**PN BOHNICE - Výstavba nového pavilónu urgentního příjmu
a zvýšené psychiatrické péče - SO.02**

ZMĚNOVÝ LIST č. 19_B

ZMĚNOVÝ LÍST Č. 19_B - KÁČENÍ STROMŮ - PŘÍPOČET

ODSTRANĚNÍ NÁLETOVÝCH DŘEVIN

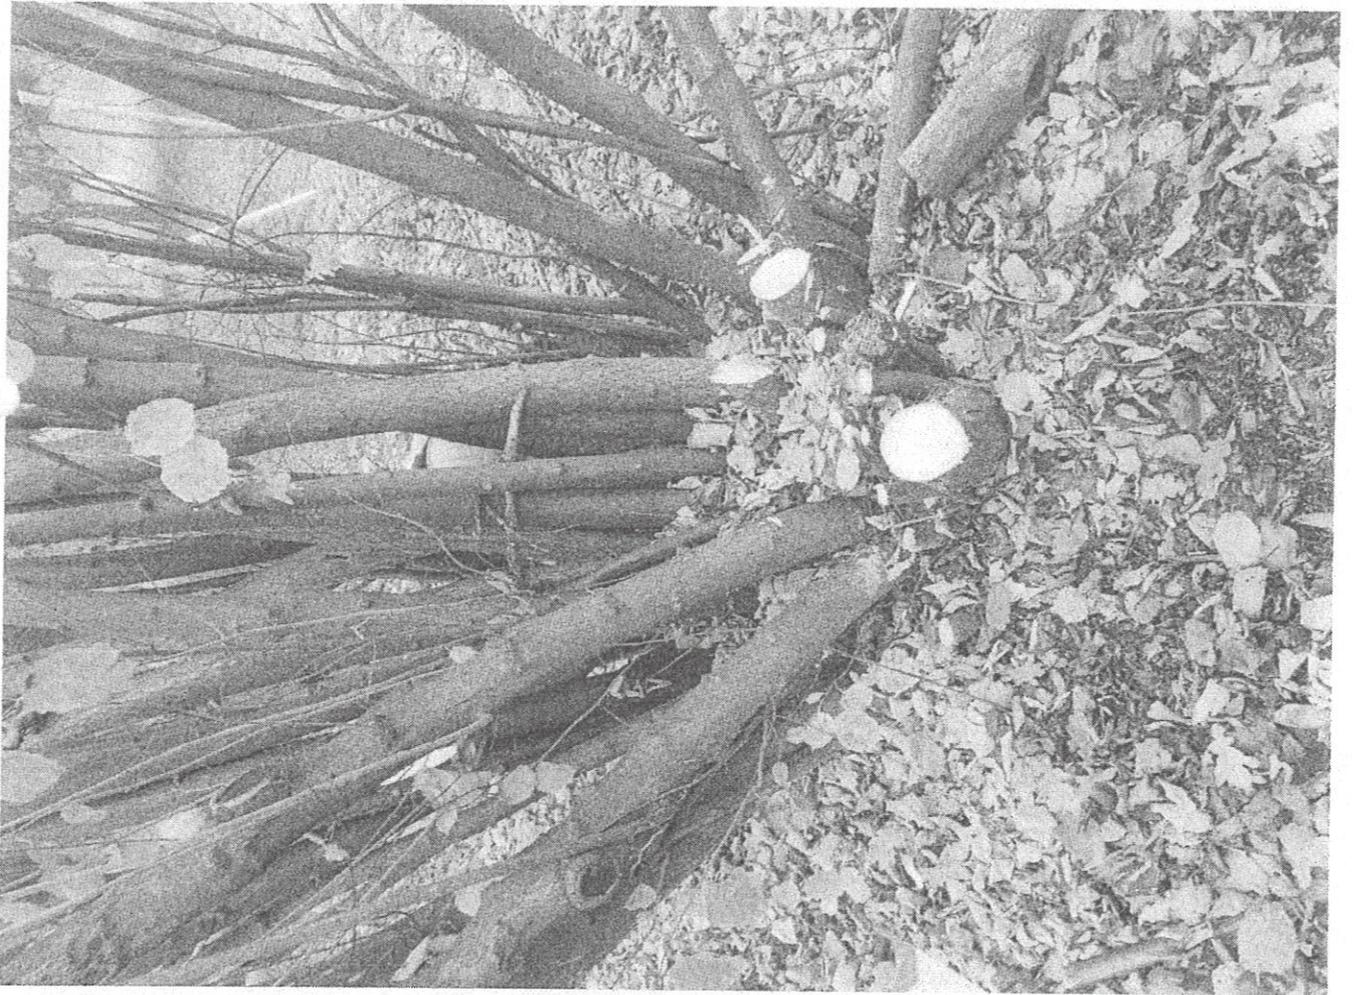
Během provádění přípravy území staveniště byly objeveny tři místa s náletovými dřevinami. Tyto dřeviny nejsou součástí dendrologického průzkumu a nejsou tedy ani součástí projektové dokumentace - Sadové úpravy.

1. Náletová dřevina v kolizi s areálovou trasou kanalizace v trase Šs2 až Šs3.
2. Náletová dřevina je v kolizi v budoucí komunikaci nad SO.02 a SO.01.
3. Náletová dřevina je v kolizi s I. etapou komunikací pod objektem SO.02

1. Výška dřeviny - 7000mm, Ø pařežu 1100mm (jedná se o skupinu jednotlivých stromů s jednotlivými Ø kmínků 115)
2. Výška dřeviny 3500mm, Ø pařežu 450mm (jedná se o skupinu jednotlivých stromů s jednotlivými Ø kmínků 110mm)
3. Výška dřeviny 3000mm, Ø pařežu 250mm (jedná se o skupinu jednotlivých stromů sjednocenou do Ø kmínků 150mm)

ODSTRANĚNÍ NÁLETOVÉ DŘEVINY
Fotodokumentace
Příloha č. 1

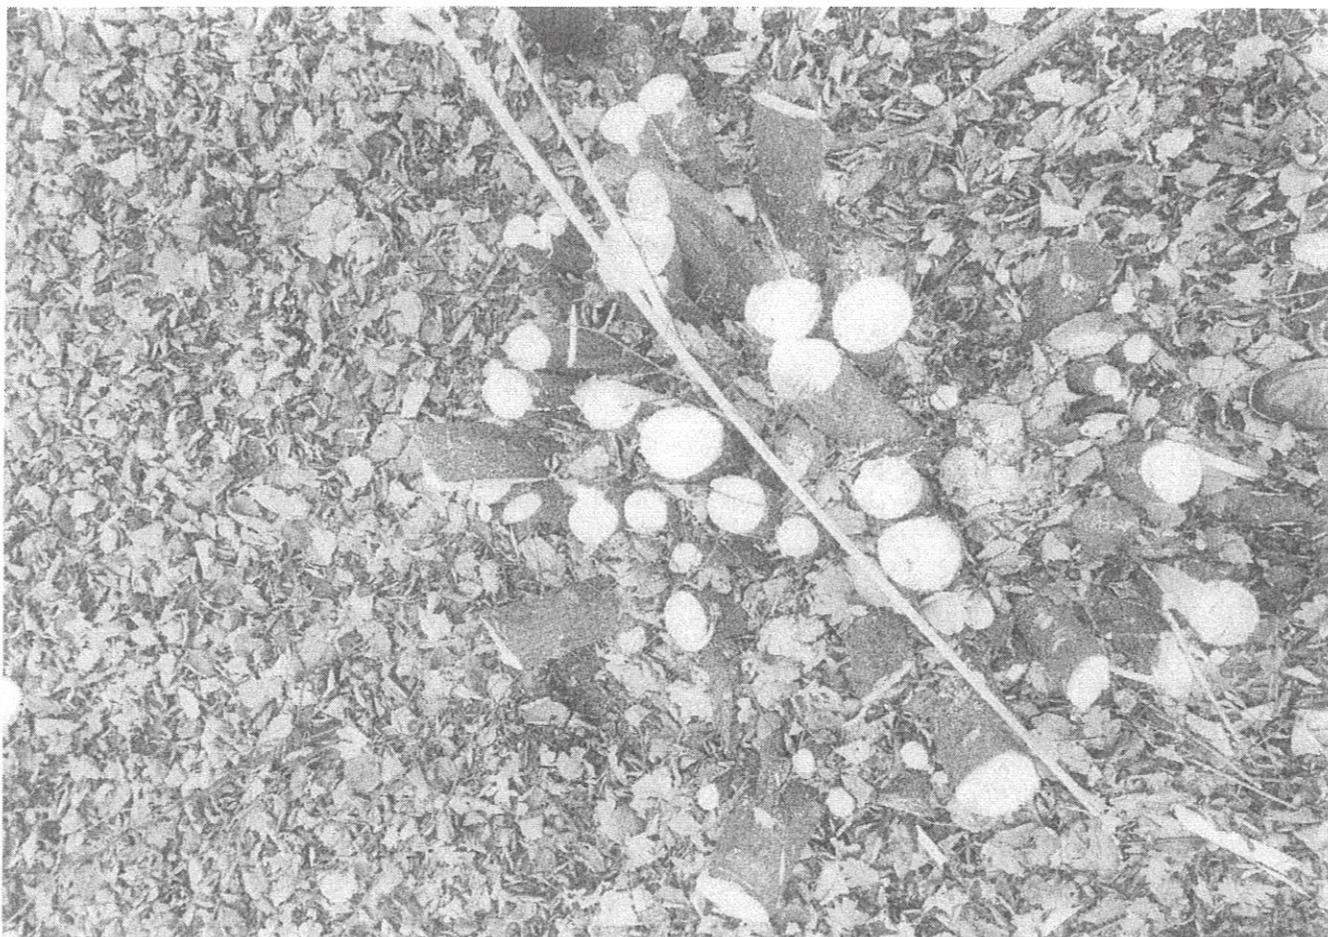
Náletová dřevina v místě trasy areálové kanalizace trasa Šs2 až Šs3

Náletová dřevina v místě komunikace nad SO.02

Náletová dřevina v místě komunikace pod SO.02
